INTERVENTO DI MIGLIORAMENTO DELLA VIABILITA' DI ACCESSO AL CASELLO AUTOSTRADALE DI AULLA

INTERVENTO DI MIGLIORAMENTO DELLA VIABILITA' DI ACCESSO AL CASELLO AUTOSTRADALE DI AULLA

PROGETTO DEFINITIVO

AMBITO GENERALE RELAZIONE TECNICA ILLUSTRATIVA

FIGURA 1 - PLANIMETRIA DI RAFFRONTO TRA LA SOLUZIONE PRESENTATA IN SEDE DI CDS E LE MODIFICHE RICHIESTA DAL COMUNE DI AULLA (IN BLUE LA SOLUZIONE CDS ED IN ROSSO LA SOLUZIONE MODIFICATA)

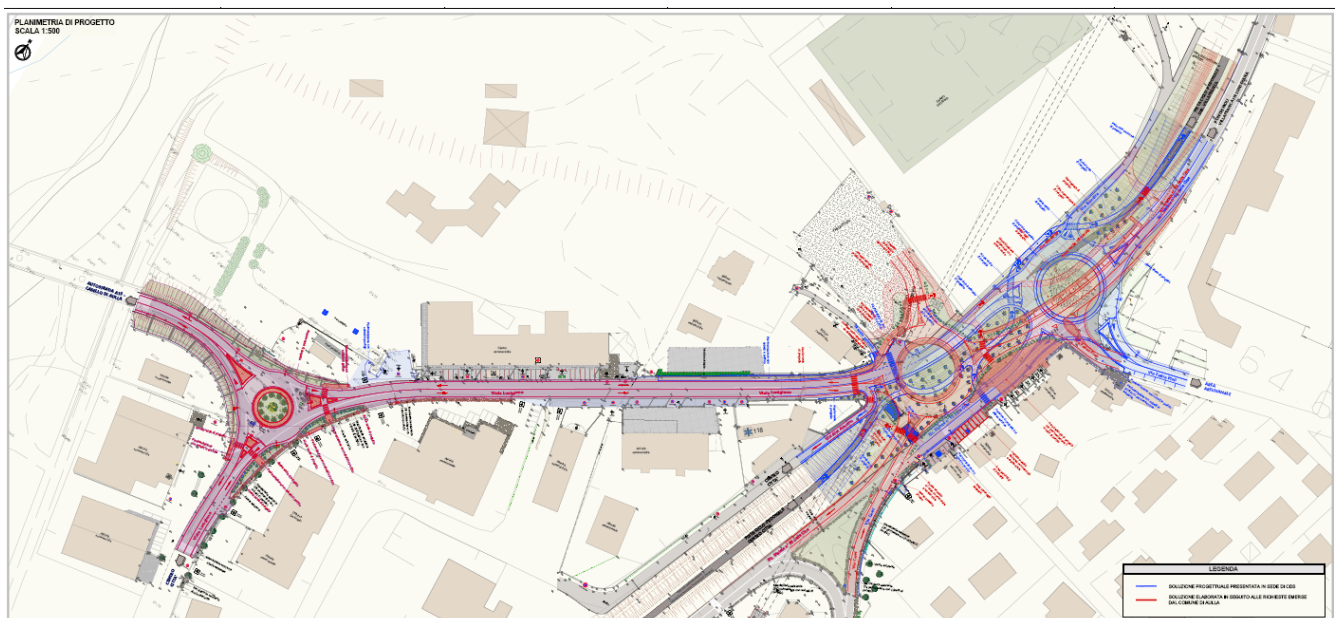
Come anticipato e come si evince dal seguente stralcio planimetrico, la principale modifica occorsa al progetto definitivo presentato in sede di CDS per effetto sia delle richieste dei privati interessati dalle procedure espropriative e sia delle richieste del Comune di Aulla riguardano la posizione e conseguentemente la dimensione della rotatoria Rb sulla ex SS 62 della Cisa che risulta traslata a sud, verso l'abitato di Aulla, e caratterizzata da un raggio poco minore rispetto alla soluzione iniziale nella nuova ipotesi progettuale mentre la rotatoria Ra, in prossimità del casello autostradale di Aulla, non subisce alcuna modifica.

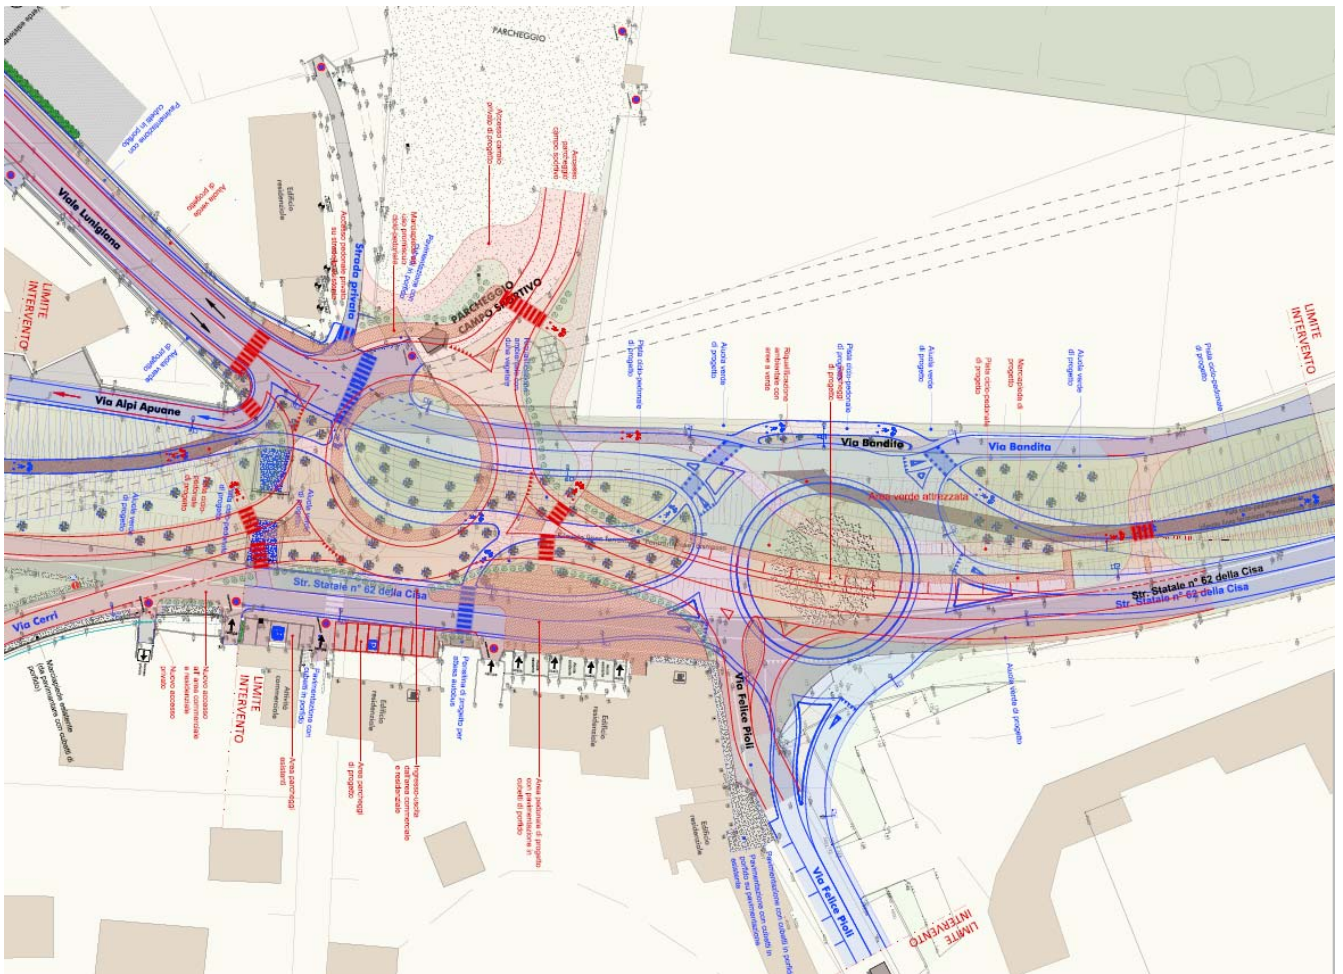
Come accennato in precedenza, le principali varianti al progetto definitivo datato 2018 presentato in CDS riguardano sia la posizione sulla ex ss 62 della Cisa che il diametro della rotatoria Rb, così come si evince dal seguente stralcio delle planimetria di raffronto.

La necessità di variare la posizione della rotatoria è scaturita da molteplici necessità legate sia ad evitare di occupare le aree private retrostanti l'incrocio con Via Pioli che nel recente passato sono state oggetto di riqualificazione ad uso parcheggi/accesso ad un esercizio commerciale (vediasi nota Eurospin Tirrenica s.p.a.) e sia dalla necessità di riqualificare il fronte degli esercizi commerciali prospicienti la SS 62 della Cisa, trasformando l'intervento stesso in una occasione di razionalizzazione e rilancio.

La scelta progettuale è stata conseguentemente quella di spostare la rotatoria in una posizione tale da non interferire con le aree private degli edifici commerciali recentemente edificati in prossimità dell'innesto di Via Pioli con la SS 62 della Cisa.

FIGURA 5 - PLANIMETRIA DI DETTAGLIO DELLA MODIFICA PROPOSTA

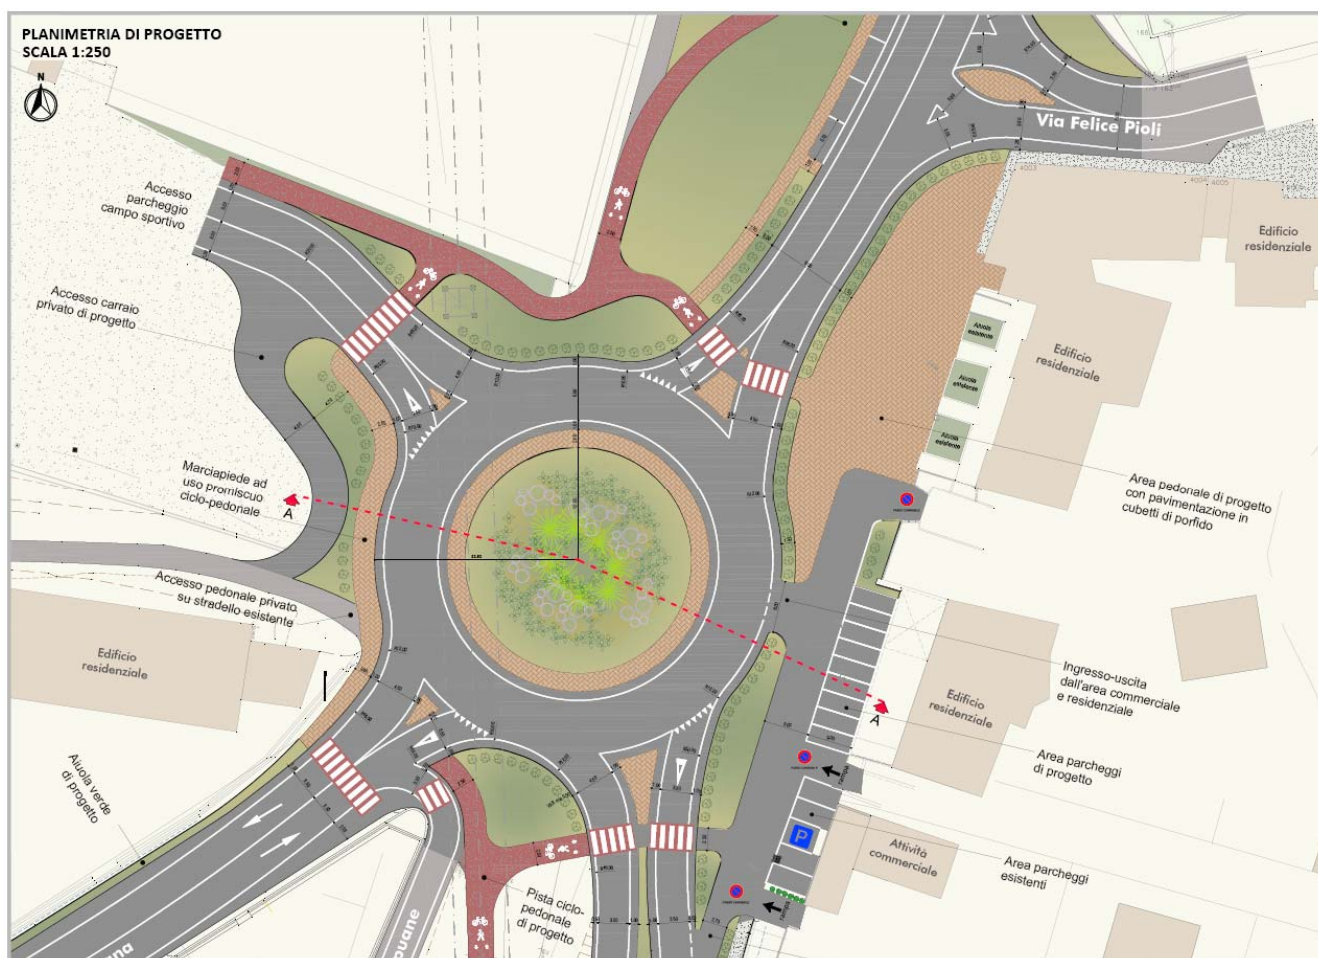
La nuova soluzione studiata inoltre garantisce inoltre un sufficiente numero aggiuntivo di stalli prospicienti le attività commerciali presenti ai margini della SS 62 della Cisa lasciando spazi pavimentati per la creazione di eventuali dehor a servizio delle attività di caffetteria/ristorazione presenti e sia un comodo accesso diretto al campo sportivo interferendo il meno possibile con un complesso residenziale presente in via Lunigiana.

La nuova rotonda richiesta dal Comune di Aulla si caratterizzerebbe inoltre per essere una rotonda a 4 bracci, a differenza della rotonda presentata in CDS caratterizzata da 5 bracci.

Come anticipato il raggio esterno della rotonda modificata passa da 24 m a 22,50 m, pur rimanendo di tipo convenzionale, così come definita al capitolo 4.5.1 del DM 19.04.2006, ovvero rotonda con diametro della circonferenza esterna compreso tra 40 e 50 m.

FIGURA 6 - RAFFRONTO TRA LA SEZIONE DELLA ROTATORIA RB DELLA SOLUZIONE DI PROGETTO E DELLA SOLUZIONE MODIFICATA

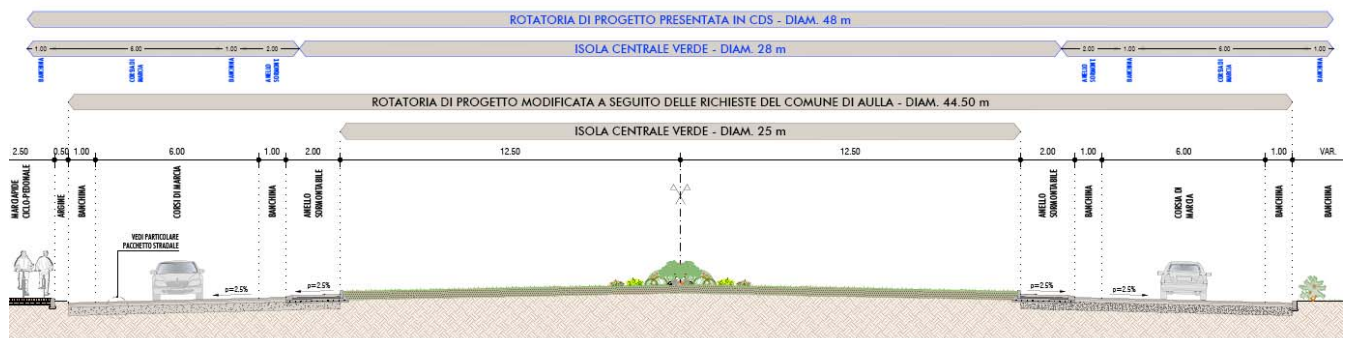
Caratteristiche geometriche	Rotatoria Rb di progetto	Rotatoria Rb modificata
Raggio rotatoria	R = 24.00 m	R = 22.50 m
anello centrale inerbito	R = 14.00 m	R = 12.50 m
banchina interna bituminata	= 1,00 m	= 1,00 m
banchina interna valicabile in porfido	= 2,00 m	= 2,00 m
banchina esterna bitumata	= 1,00 m	= 1,00 m
Larghezza corsia	= 6.00 m	= 6.00 m
